FREEDOM LOUNGE

Almatı Uluslararası Havalimanı · Terminal T2

Amaç: Korpus ve montaj üretimine başlamadan önce ölçülerin, pano tipinin, malzeme kapsamının ve prensip yerleşimin onaylanması.

EMDP1 PANOSU — PRENSİP İÇ YERLEŞİM

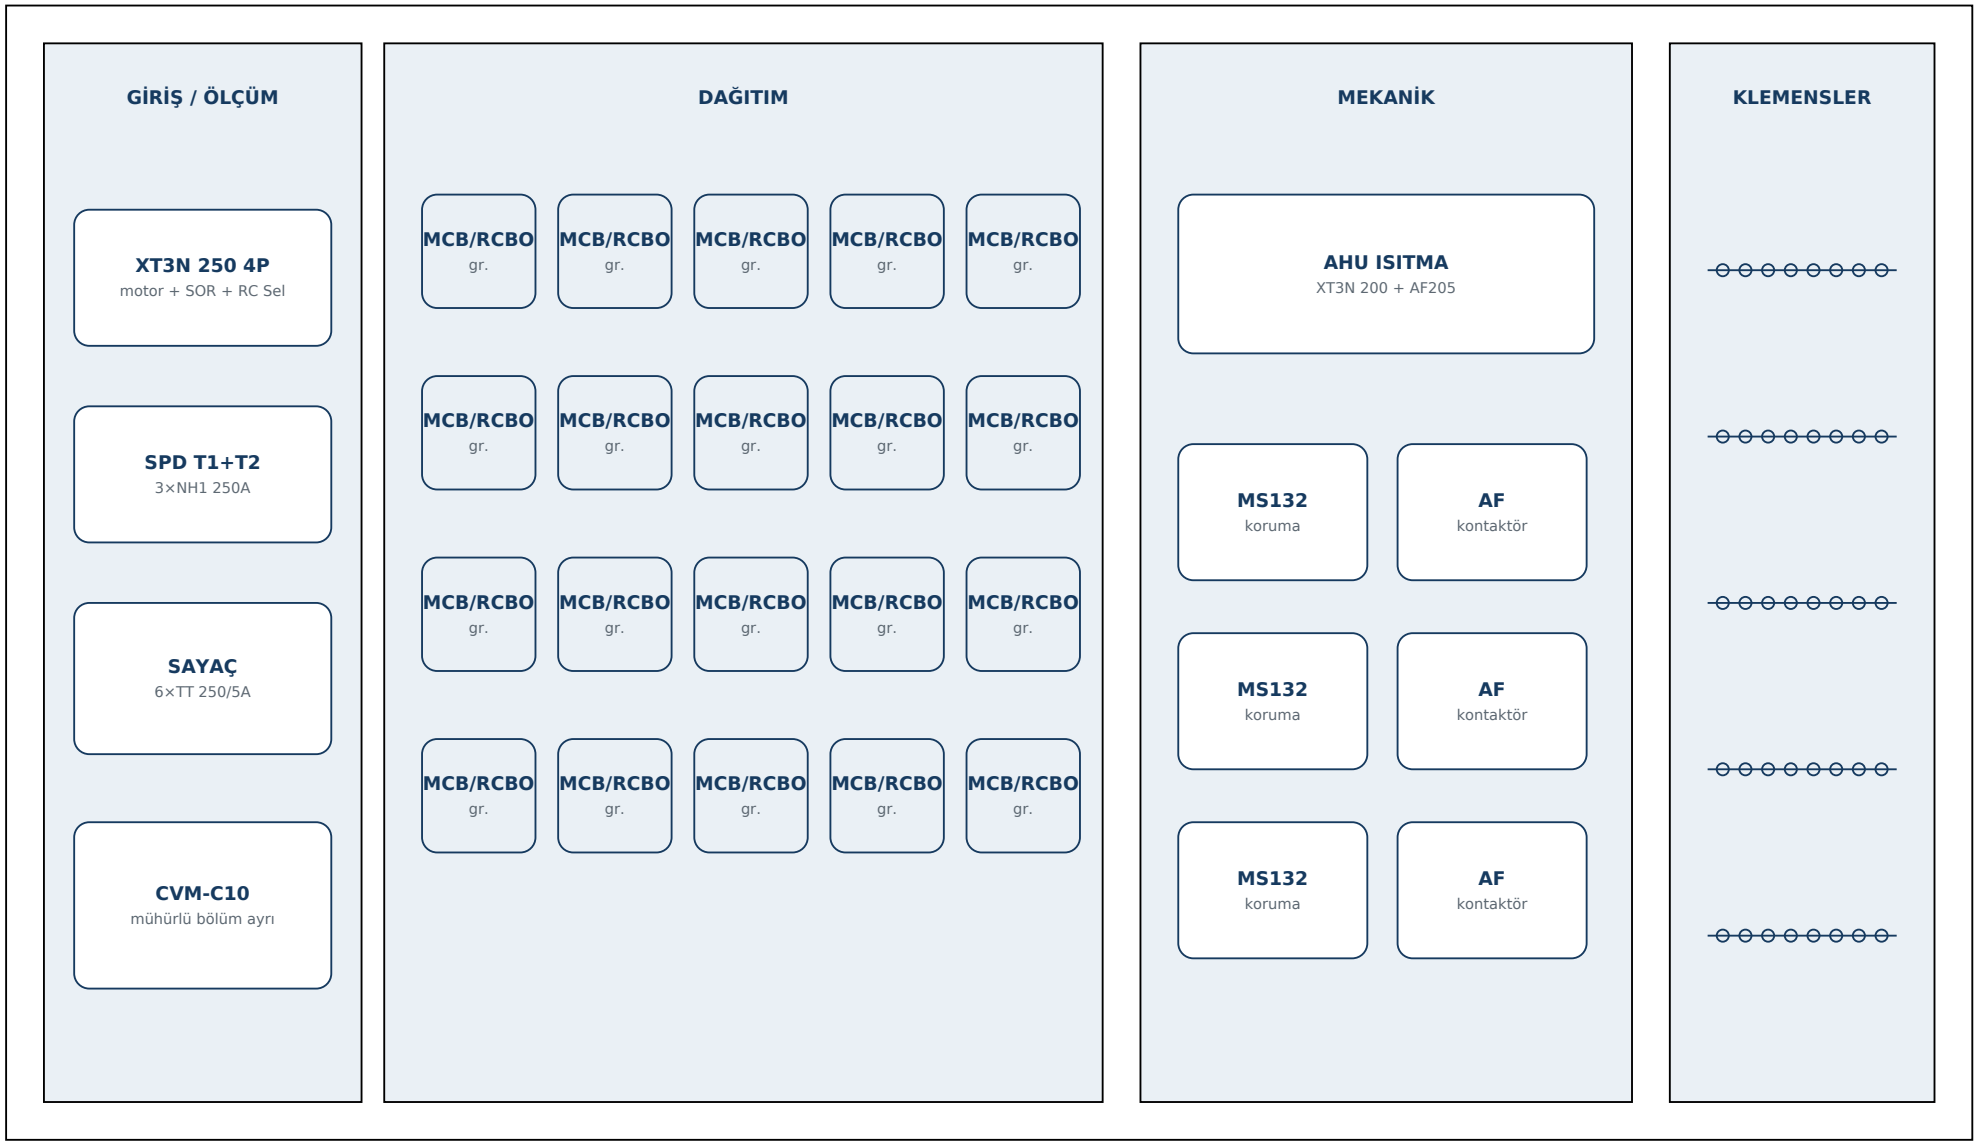
Kesin yerleşim TEKLED imalat çizimlerinde netleştirilecektir

Klemens grupları ayrı bir dikey bölgede yerleştirilecek; güç ve zayıf akım devreleri ayrılacaktır.

EMDP1 PANOSU — SADELEŞTİRİLMİŞ TEK HAT ŞEMASI

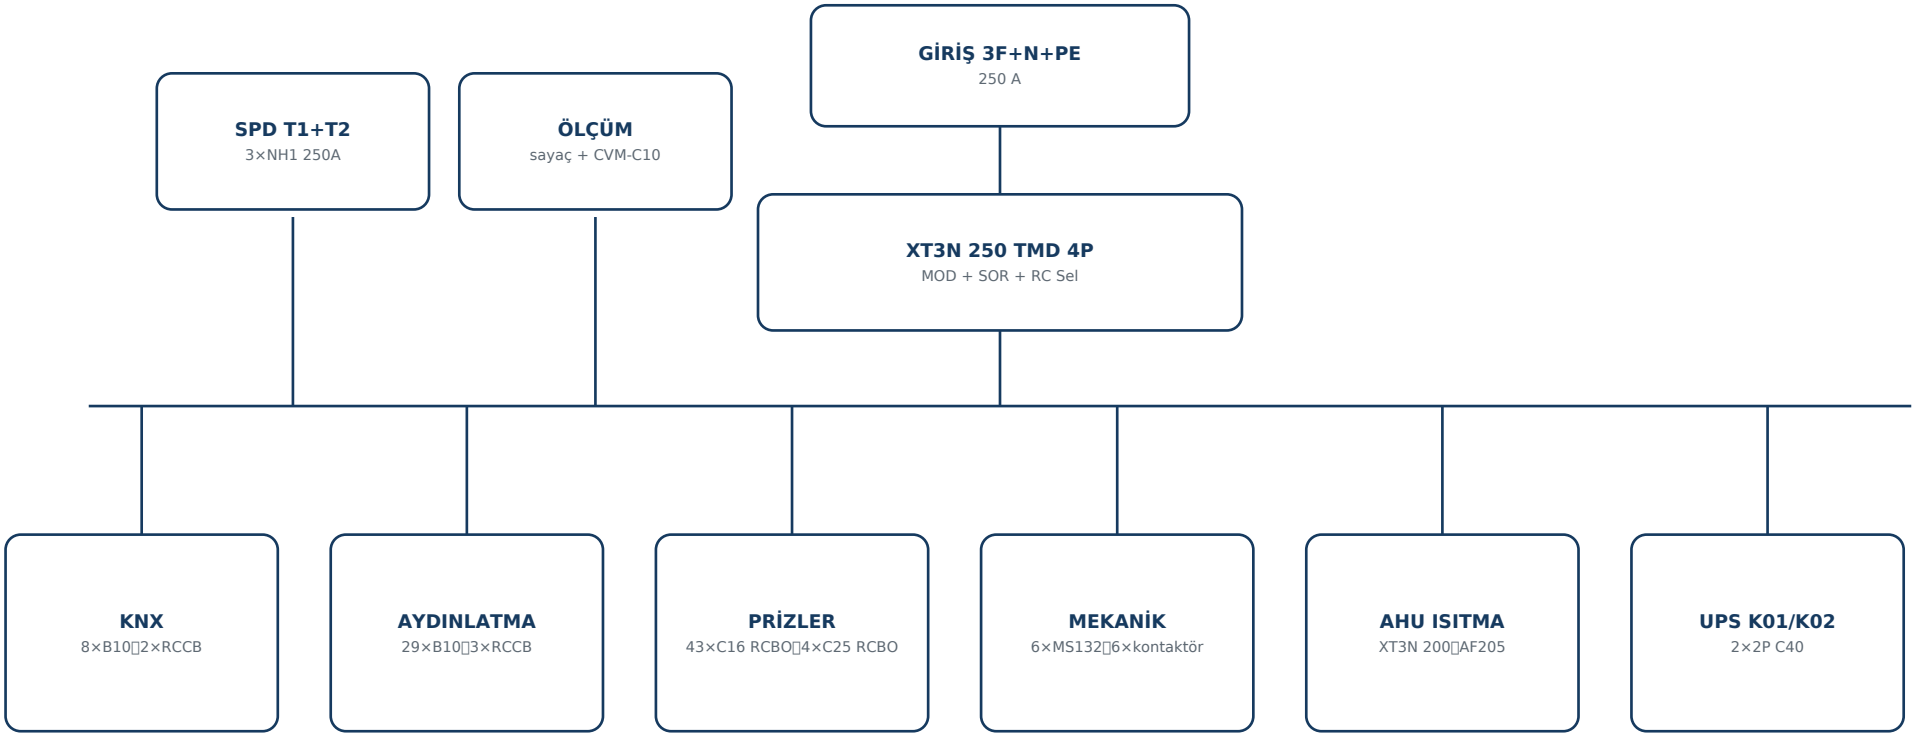
Malzeme kapsamı onayı içindir; devre etiketleri kaynak şemaya göre uygulanacaktır

KNX cihazları (1×20 kanallı modül, 3×DALI geçidi, aktüatörler, TXA112, TYFS130, TYFS121) müşteri tarafından temin edilecektir; pano içinde yer ve montaj kapsam dahilindedir.

UMDP1 PANOSU — ÖLÇÜLER VE YERLEŞİM

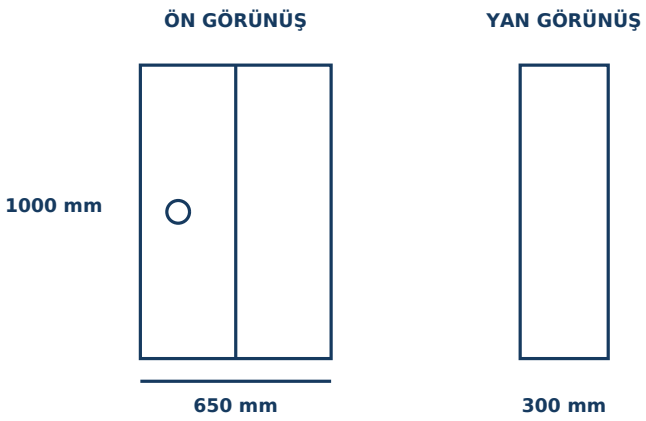
7	UMDP1 manuel bypass şemada 2P'dir; ABB 1-0-2 şalter 4P seçilmiştir.	OT40F4C, 40 A, 4P seçimi onaylanmalıdır.
8	Tedarik kapsamı: 6 kVA UPS, acil kesme butonu ve KNX cihazları.	UPS ve KNX müşteri teminidir; butonun montaj yeri ve kutusu netleştirilmelidir.
